OGGETTO: procedimento “FI397 - S.S. 1 "Aurelia". Variante in Comune di Massa - 1° Lotto (Canalmagro-Stazione). Progetto Definitivo” – Codice procedura (ID_VIP/ID_MATTM) 6018 – Pubblicazione delle Integrazioni al progetto e al relativo studio ambientale – **osservazioni**.

OSSERVAZIONI

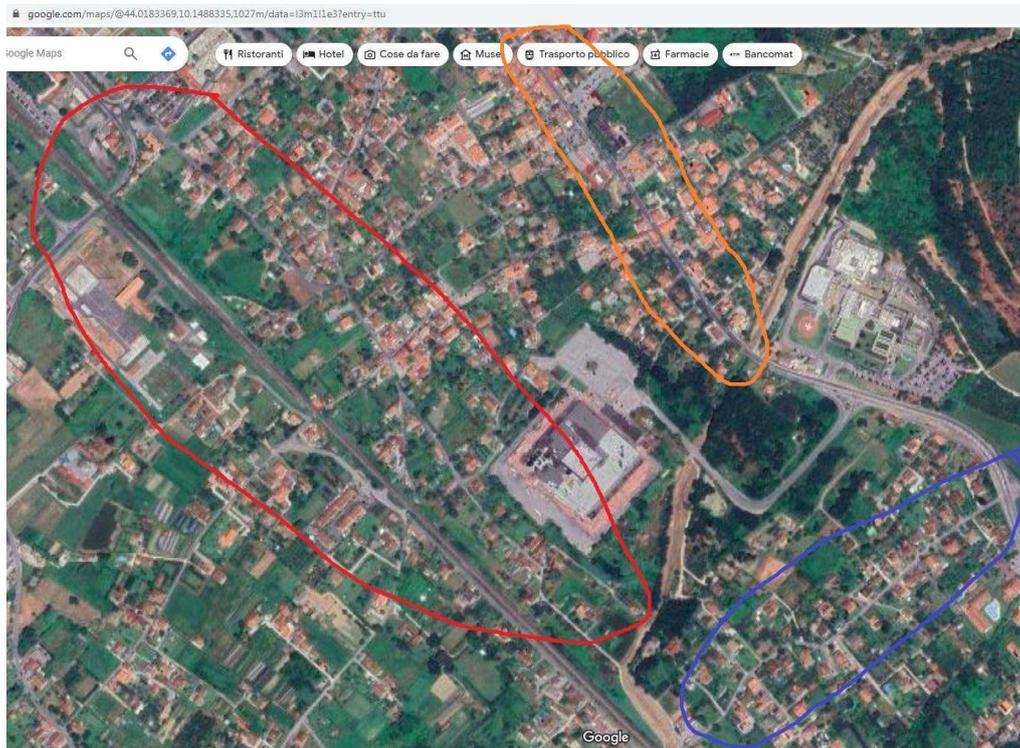
Circa le richieste di Regione Toscana e del MIC di proporre alternative alla realizzazione della rotonda R04 di fronte all'Ospedale del Cuore, il proponente ha solo formulato adeguamenti di tracciato, spostando la rotonda di pochi metri rispetto a quanto indicato nel progetto e valutando in modo arbitrario solo i benefici in termini di sicurezza stradale e di valore degli espropri/costi.

In questo modo, il proponente ha eluso la richiesta degli Enti di trovare una diversa locazione della rotonda per ovviare al problema dell'inquinamento atmosferico e acustico.

Inoltre, nelle integrazioni volontarie presentate il 31/03/2022, il proponente rispondeva al MIC individuando la possibilità di spostare la rotonda in località Debbia; tuttavia, tale opzione veniva successivamente scartata poiché *“le opere in progetto possono determinare alterazioni delle condizioni psichiche dell'uomo”*.

A tal proposito, si riporta di seguito la schermata di *Google Maps* dove si evidenzia in colore Blu la zona scartata, ed in colore Rosso la zona interessata dal progetto in oggetto.

Da tale immagine è agevole comprendere come sia più densamente abitata la zona in Rosso e che, pertanto, la scelta operata dal proponente sia del tutto illogica e irragionevole.

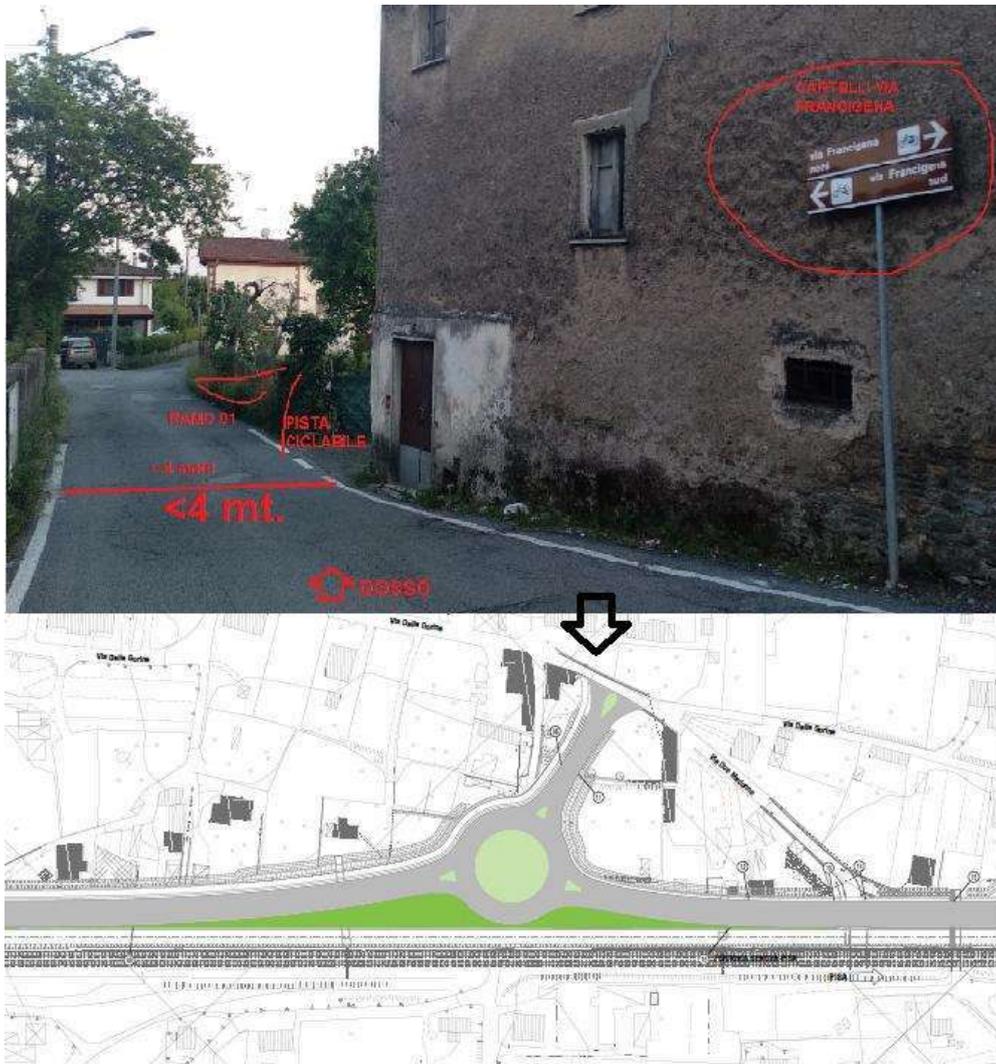
Si osserva che l’Interferenza con area storica e viabilità storiche non è stata risolta con le integrazioni.

Il proponente conferma nel documento T00IA10AMBRE01B le interferenze con il percorso a piedi della Via Francigena. Nelle integrazioni dichiara che *“La realizzazione della rotatoria R04 permetterà di ridurre le velocità dei veicoli in corrispondenza di questo tratto e di migliorare quindi la sicurezza dei pedoni che percorrono questo tratto di Aurelia che potranno usufruire di marciapiedi ed attraversamenti pedonali a norma.”*

Nel disegno del progetto la rotonda R04 ha un marciapiede che da ovest rientra nell’area dell’ospedale, mentre da est non è segnalato: non è chiaro se il proponente ritenga sicuro attraversare a piedi la rotonda R04 oppure preveda l’accesso e il passaggio dei pellegrini in area privata (Fondazione Monasterio), dove transitano mezzi di soccorso.
